PIANO REGOLATORE GENERALE DEL COMUNE DI SELLA GIUDICARIE

PIANO REGOLATORE GENERALE 2019

RECEPIMENTO PRESCRIZIONI E CONTRODEDUZIONI

RIFERIMENTO: VERBALE DI CONFERENZA DI PIANIFICAZIONE
. 36/2020 DI DATA 07/07/2020

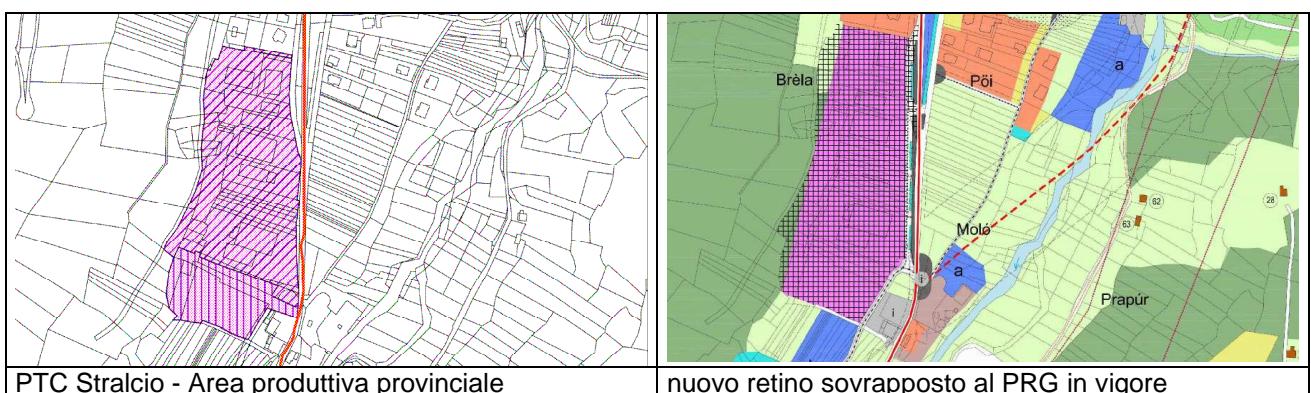
In legenda sono indicate i "Siti inquinati da bonificare Z603" ma in legenda e in normativa ci sono due Z604 "Siti inquinati bonificati".

Corretta la legneda e la norma ora appaiono solo siti SIB

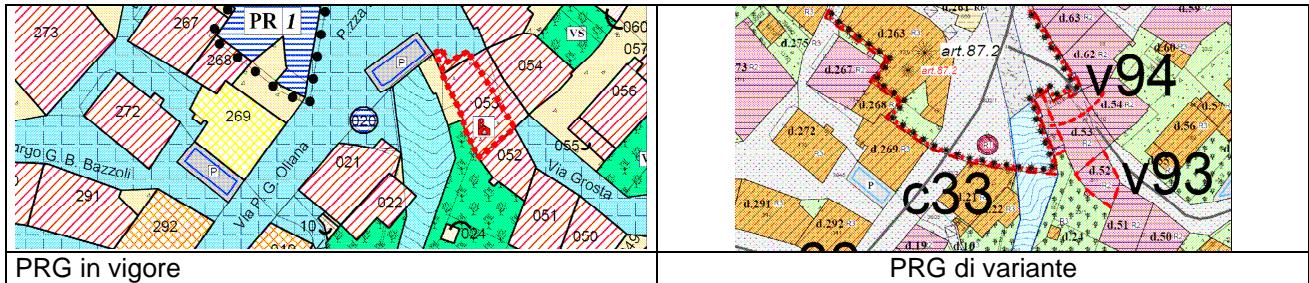
In corrispondenza di un'area a "Verde pubblico" è stato ampliato il "Centro storico A101" senza essere indicato come variante (nota 5 tavola Roncone);

Il perimetro del centro storico è stato riportato alle dimensione corrette come da PRG in vigore.
